Aviation DOA Nr.: EASA.21J.025	<b>Technische Mitteilung / Service Bulletin</b>	Dokument Nr/ Document no.: <b>SB-AT01-003</b>
	<b>Muster / Type: AT01</b> <b>Nr. / No.: AT01-003</b>	Ausgabe/Issue: A.02 Seite/Page: 1 of 2

## Kühlerabdeckung für den Winterbetrieb Winterization Kit

1. Installation of winterization kit “standard”
2. Installation of winterization kit “Swiss”

AQUILA AT01,  
Serial Numbers AT01-101 to -299

Bohrschablone fuer  
Winter-Kuehlerabdeckung

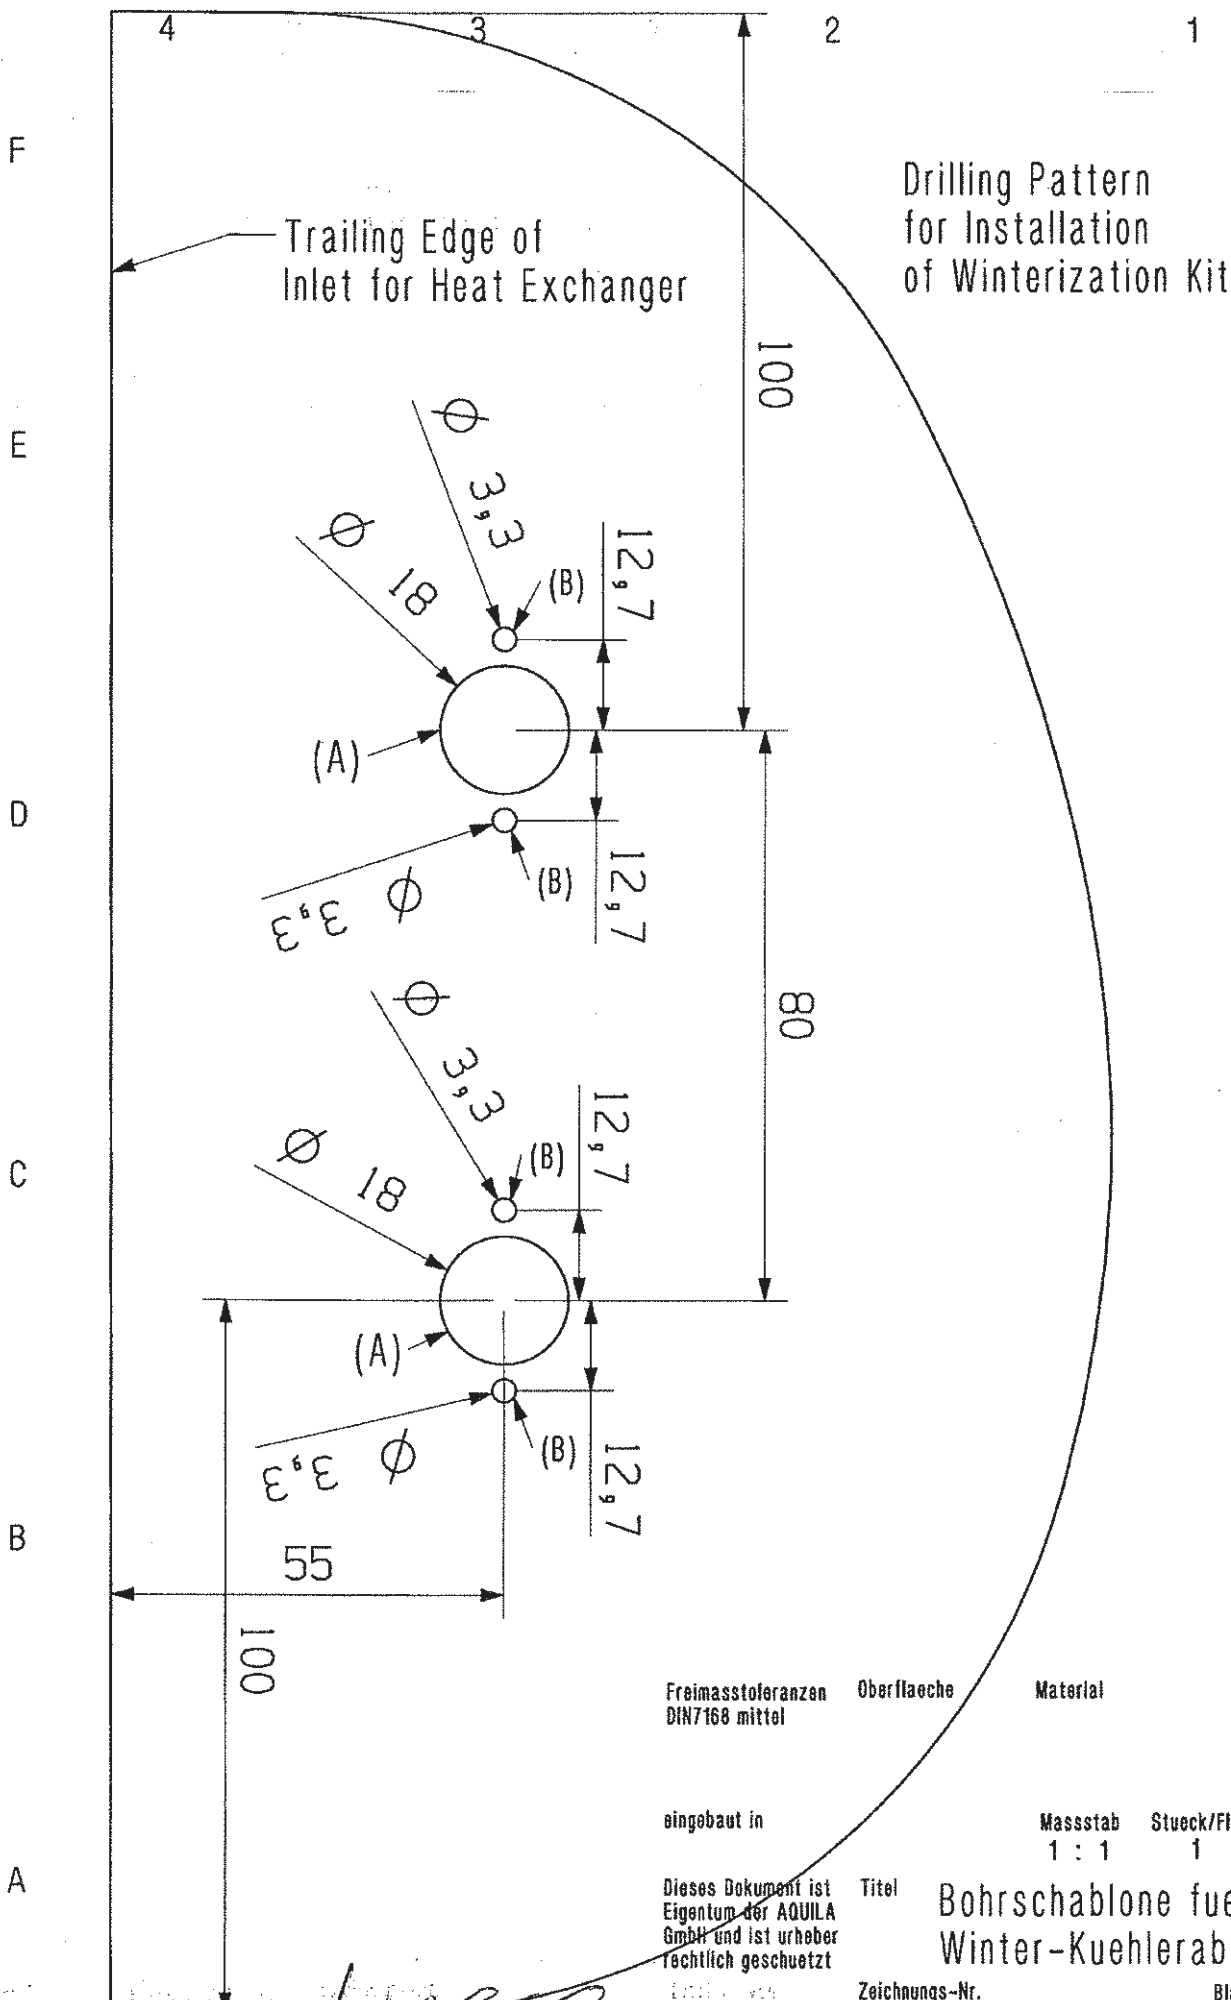
1. Remove upper cowling.
2. Remove lower cowling.
3. Fix drilling pattern at the trailing edge of the intake.
4. Fix drill-hole (A) with drill Ø 5 mm.
5. Remove drilling pattern and check drill-holes with winterization kit for right position.
6. Enlarge drill-holes (A) with drill Ø 18 mm.
7. Fix Camloc-nut with Winterization Kit.
8. Mark Camloc-nut rivet-holes on the cowling.
9. Remove Winterization Kit.
10. Drill Camloc-nut rivet-holes.
11. Fix Camloc-nut with rivets to the cowling.
12. Fix placard on the cowling directly beneath the landing light.
13. Fix lower and upper cowling to the airplane.
14. Fix Winterization Kit with Camlocs.
15. Insert revised pages in the AFM.

1. Fix placard on the cowling directly beneath the landing light.
2. Fix Winterization Kit with Camlocs.
3. Insert revised pages in the AFM.
